ARPAT - DIREZIONE TECNICA - Settore VIA/VAS
Via Porpora, 22 - 50144 - Firenze

Oggetto: AUTOSTRADA A1 MILANO-NAPOLI - Tratta Firenze Sud/Incisa Valdarno - Commento al rapporto TECNE (ex TECNE) sull'attività di monitoraggio *trimestre Gennaio-Marzo 2021*.

Figura 1: stazione di monitoraggio fissa A1-FS-RA-A3-02 media giornaliera PM10, confronto con la media di PTS della campagna di misura effettuata nel trimestre in esame nella stazione A1-BR-A2-01, dati I trimestre 2021.

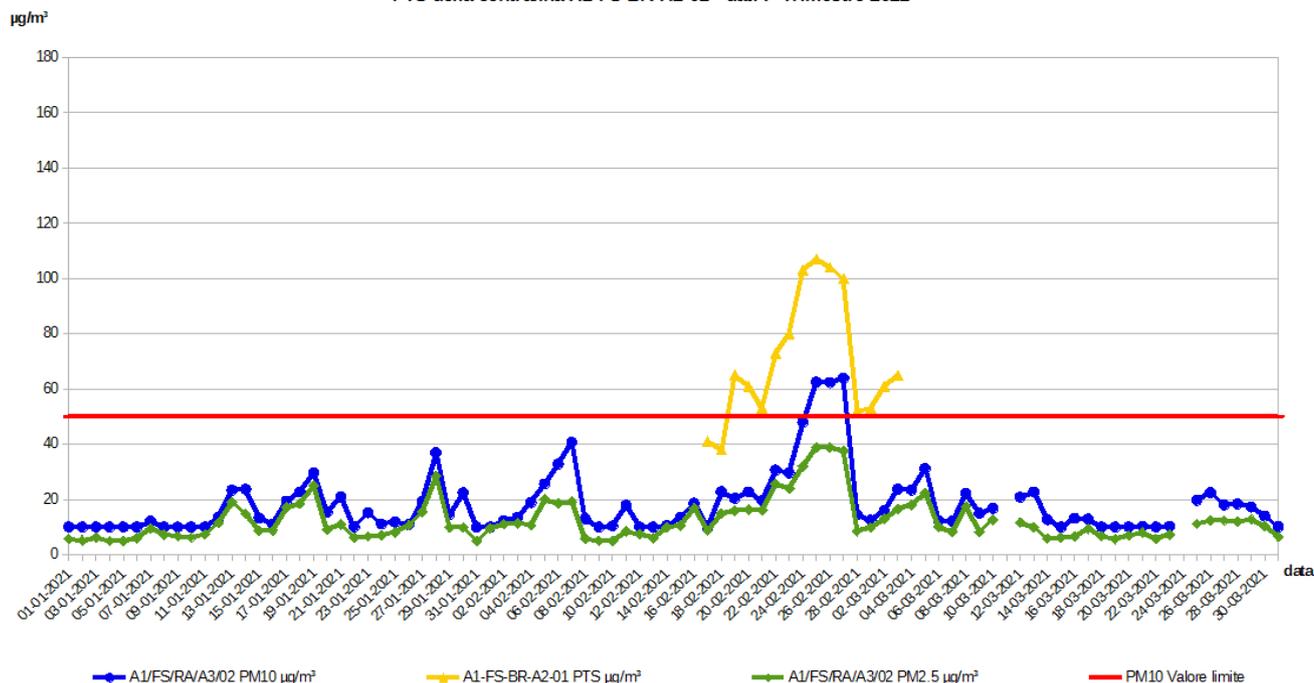
In Figura 1 è riportato il grafico del PM10 rilevato dalla stazione fissa A1-FS-RA-A3-02 con il relativo valore giornaliero di PTS della stazione A1-FS-BR-A2-01. Si notano picchi di PTS nelle giornate del 24, 25, 26 e 27/2/2021.

In generale i valori di PM10 della stazione A1-FS-RA-A3-02 seguono l'andamento della contemporanea media giornaliera di PM2.5 (Figura 1). Non emergono osservazioni degne di nota.

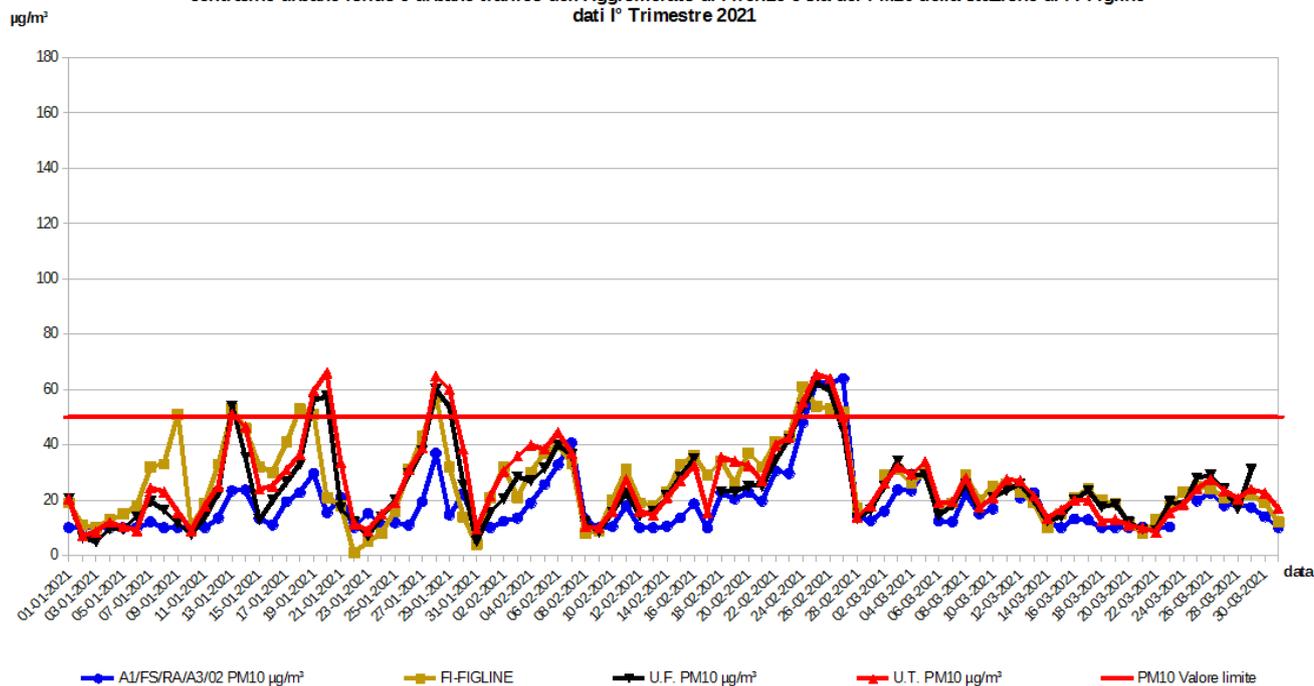
Nel grafico di Figura 2, i valori di PM10 misurati dalla stazione fissa A1-FS-RA-A3-02 sono messi in relazione con i corrispettivi valori di PM10 delle stazioni pubbliche prese come riferimento dell'Agglomerato di Firenze prese in esame (urbane traffico FI-Gramsci, FI-Mosse, urbane fondo FI-Scandicci e FI-Bassi) e della stazione FI-Figline della Zona Valdarno Aretino e Valdichiana. Non emergono ulteriori osservazioni degne di nota.

Figura 3: livelli sonori misurati presso alcune postazioni indicate nel PMA.

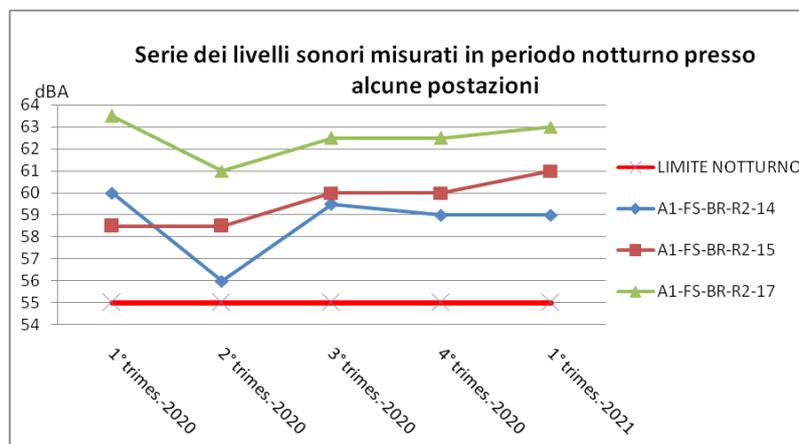
Si segnala che nel tempo emerge un persistente esubero dei livelli sonori misurati in periodo notturno (a cantieri fermi) presso le postazioni A1-FS-BR-R2-14, A1-FS-BR-R2-15, A1-FS-BR-R2-17. A tal proposito si veda la serie di misure relative al monitoraggio effettuate da TECNA (ex SPEA) dal I trimestre 2020 (Figura 3).
